**Verslag huishoudelijke elektrische installatie op laagspanning en zeer lage spanning****Algemeen:**

Referentie: 009-20260715-01	Datum controle: 15/07/2026
Keurder: 009

Eigenaar:	Meersman	EAN-code:	Onbekend
Adres installatie:	Rozentuin 51 bus 3, 2640 - Mortsel	Nummer teller(s):	894532-1975
		Distributienetbeheerder installatie:	Fluvius
Datum uitvoering installatie:			
☒ Vóór 01/10/1981			
☐ Tussen 01/10/1981 en 01/06/2020			
☐ Vanaf 01/06/2020			
Type:	☒ Wooneenheid ☐ Niet-huishoudelijk ☐ PV ☐ Batterij ☐ Laadpaal

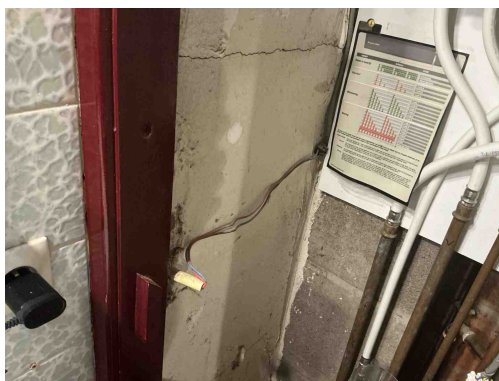
D08 - De nodige markeringen op de beveiligingstoestellen ontbreken of zijn onleesbaar (Boek 1: 5.3.5.5).

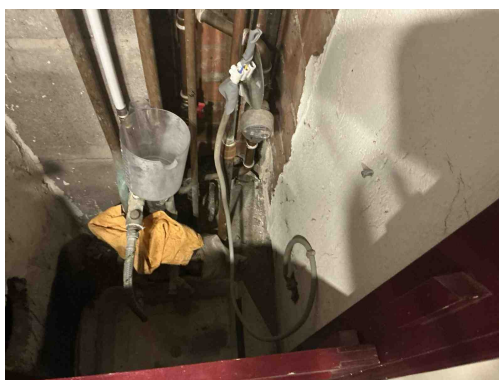
C21 - Het gebruik van geleiders van het type VOB, zonder bijkomende afscherming is niet toegestaan (Boek 1: 5.2.9.6).

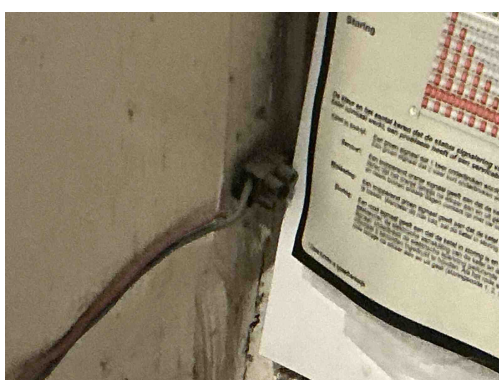
C35 - Er zijn doorverbindingen gemaakt met lusterklemmen; er kon niet aangetoond worden dat deze klemmen geschikt zijn voor de aanwezige spanning, stroom en draadsectie en dat ze "CE" zijn (Boek 1: 1.4.2.1.).

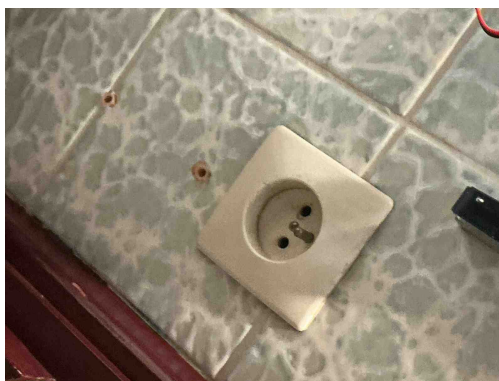
C35 - Er zijn doorverbindingen gemaakt met lusterklemmen; er kon niet aangetoond worden dat deze klemmen geschikt zijn voor de aanwezige spanning, stroom en draadsectie en dat ze "CE" zijn (Boek 1: 1.4.2.1.).

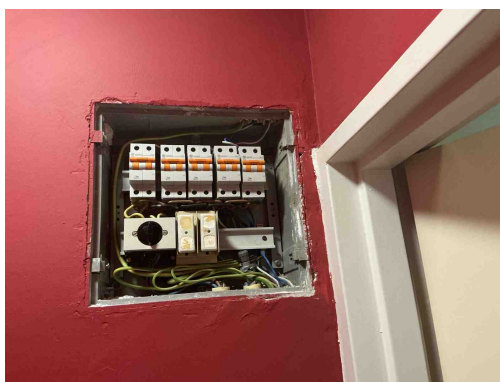
T11 - De contactdozen waarvan de toegekende stroomsterkte maximaal 16A en de toegekende spanning maximaal 250V bedraagt en niet bedoeld zijn voor de voeding van een of meerdere verbruikstoestellen voor een specifiek doel en niet geplaatst zijn in of op schakel- en verdeelborden, beschikken niet of IPXX-D (incl. gemeenschappelijke delen residentieel geheel) (Boek 1: 4.2.2.3/5.3.5.2).
